RESOLUCIÓN 0100 No. 0740- 0314 DE 2008

"POR LA CUAL SE MODIFICA PARCIALMENTE UNA LICENCIA AMBIENTAL".

RESULTADOS DE LOS ENSAYOS DE COMPACTACIÓN LOS DÍAS 06 Y 07 DE JUNIO DE 2008.
EN LA CAPA DE ARCILLA EN EL VASO No.3, CELDAS ZD15 Y ZD 16 (PARCIALMENTE)
PRESENTADO POR LA FIRMA EMAPA S.A. E.S.P. LICENCIA AMBIENTAL DEL RELLENO
SANITARIO COLOMBA EL GUABAL - YOTOCO

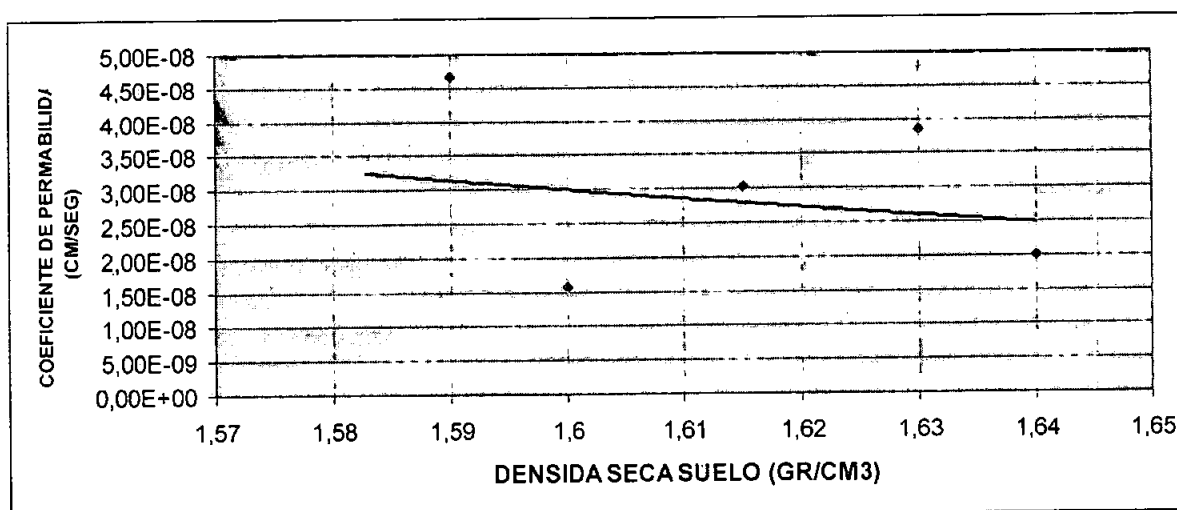
La CVC por su parte, profirió una medida preventiva en relación al incumplimiento de las obligaciones de la licencia ambiental entre ellas la relacionada con el espesor y permeabilidad de la capa de arcilla, por tanto determina realizar con el laboratorio de suelos de la Universidad del Valle, ensayos para caracterizar las arcillas en la fuente tomando muestras alteradas e inalteradas y sobre la capa construida en el Vaso No. 3, celdas ZD 15 y ZD 16 (parcialmente). En el GRÁFICO No. 1 se presenta la correlación de los resultados obtenidos en laboratorio, evaluando la tendencia exponencial que se tiene referente a la relación Densidad proctor Vs Coeficiente de permeabilidad.

Como resultado de este estudio se pudo concluir lo siguiente:

- La capa de arcilla de 30 centímetros construida por EMAPA en el denominado Vaso No. 3, celdas ZD 15 y ZD 16 (parcialmente), no cumple en todos los sectores con la impermeabilidad que garantice la protección sobre el subsuelo y los acuíferos.

- La arcilla en la fuente, en condiciones naturales (muestras inalteradas), presenta especificaciones favorables, con coeficientes de permeabilidad inferiores a los requeridos en la licencia ambiental, humedad natural baja y los ensayos con las muestras alteradas determinan un coeficiente de permeabilidad de 2.66×10^{-8} cm/seg (calculado de la correlación de datos), para una compactación con proctor modificado con una densidad seca del suelo de 1.61 g/cm^3 .

- De estos resultados se puede concluir que con la arcilla evaluada en la fuente, es posible alcanzar los requerimientos de protección definidos en la licencia ambiental, si se cumple con las especificaciones de construcción de la capa impermeable en relación específicamente a la energía de compactación y cobertura de la capa hasta la instalación de la geomembrana.
